リコール届出一覧表

リコール届出日：平成28年11月30日

リコール届出番号	外-2401	リコール開始日	平成28年 12月 1日
届出者の氏名又は名称	ジャガー・ランドローバー・ジャパン株式会社 代表取締役 ハンソン・マグナス・ユタカ	製作国：英国 製作者名：ジャガー・ランドローバー・リミテッド 問い合わせ先： ランドローバーお客様相談室 0120-922-992	
不具合の部位（部品名）	乗車装置（キービークルモジュール）		
基準不適合状態にあると認める構造、装置又は性能の状況及びその原因	後席の乗降扉において、施錠・開錠を制御しているコントロールモジュールのプログラムが不適切なため、リモコンで自動的にドアを開放しようとした際、ドアラッチ機構が錆びて作動抵抗が大きいと、当該コントロールモジュールからドアラッチ機構へ供給される電流が閾値を超えドアラッチを作動させるモータが停止することがある。そのため、ドアラッチが施錠以外の状態で固定され、ドアを閉めても確実にロックされず、最悪の場合、走行中に扉が開くおそれがある。		
改善措置の内容	全車両、コントロールモジュールのプログラムを書き替える。なお、ハードウェアの古いものに関しては、コントロールモジュールを新品と交換する。		
不具合件数	0件	事故の有無	なし
発見の動機	本国メーカーからの情報による。		
自動車使用者及び自動車分解整備事業者に周知させるための措置	<ul style="list-style-type: none"> ・使用者：電話又はダイレクトメールで通知する。 ・自動車分解整備事業者：日整連発行の機関誌へ掲載する。 ・改善実施済車には、運転席側ドアロックストライカー付近に外-2401のステッカーを貼付する。

改善箇所説明図

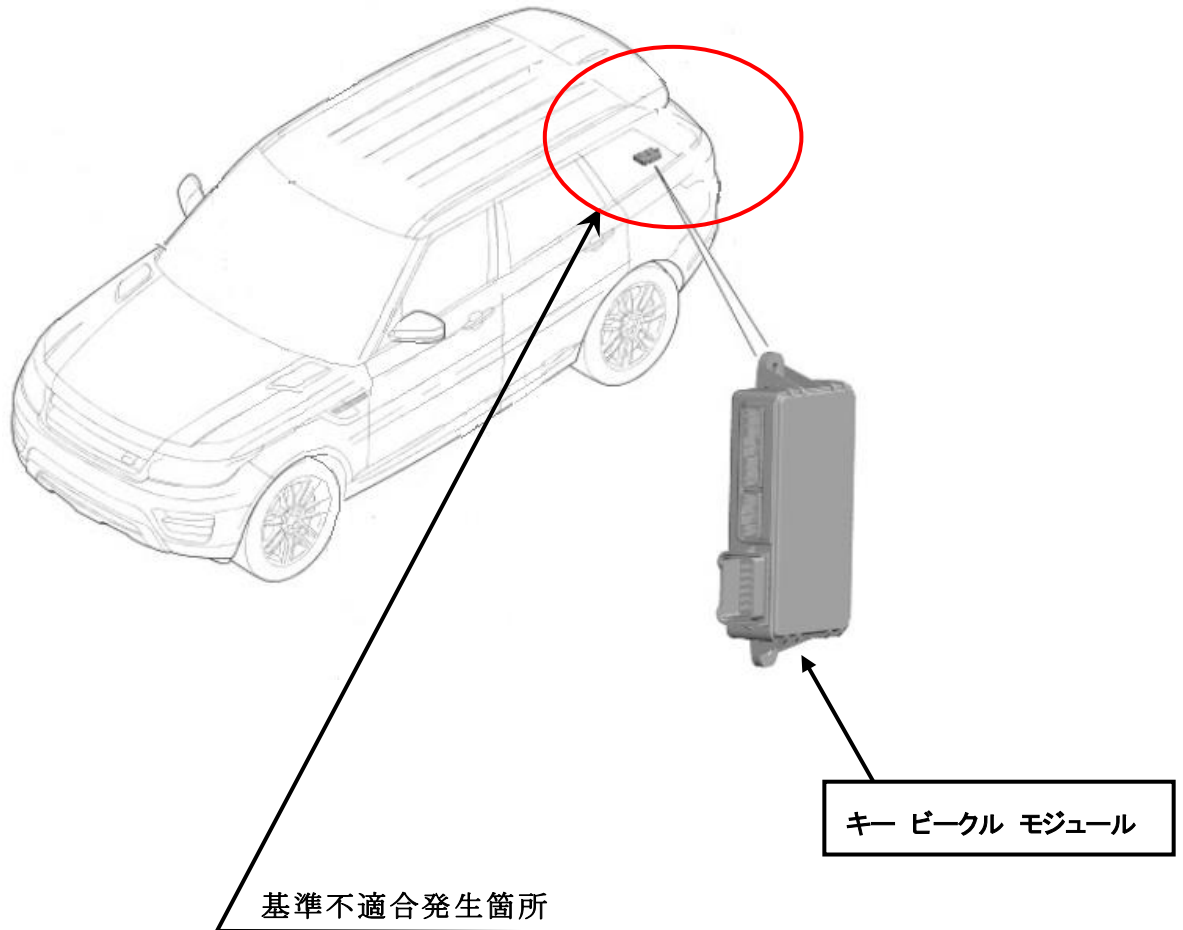
後席の乗降扉において、施錠・開錠を制御しているコントロールモジュールのプログラムが不適切なため、リモコンで自動的にドアを開放しようとした際、ドアラッチ機構が錆びて作動抵抗が大きいと、当該コントロールモジュールからドアラッチ機構へ供給される電流が閾値を超えドアラッチを作動させるモータが停止することがある。そのため、ドアラッチが施錠以外の状態で固定され、ドアを閉めても確実にロックされず、最悪の場合、走行中に扉が開くおそれがある。

全車両、コントロールモジュールのプログラムを書き替える。なお、ハードウェアの古いものに関しては、コントロールモジュールを新品と交換する。
